Mise à niveau du panneau de lubrification des scies pour une efficacité optimale

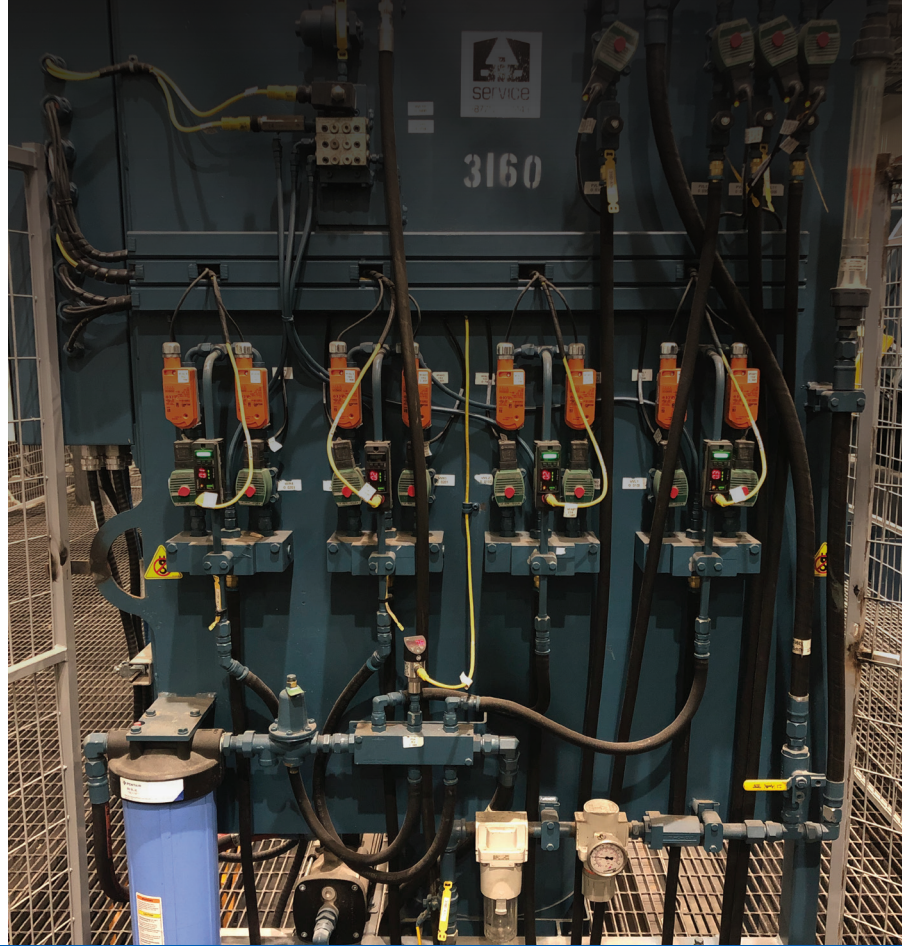
Redessiné le système de contrôle de l'eau pour une efficacité maximale

Ajouté plusieurs écrans d'interface utilisateur pour faciliter le fonctionnement et les réglages

Réorganisé le système d'alarme pour faciliter le dépannage et la maintenance

- Définir des exigences précises en matière de débit d'eau (pour un débit faible et élevé) dans chaque zone
- Configurer les alarmes pour chaque zone de lubrification

- Nouveau contrôle analogique du débit d'eau
- Système de pression d'eau amélioré
- L'amélioration de la précision réduit la consommation d'eau (moins d'eau dans la sciure et/ou sur le sol)

- Augmentation du nombre d'alarmes
- Alarmes organisées par sections de lubrification
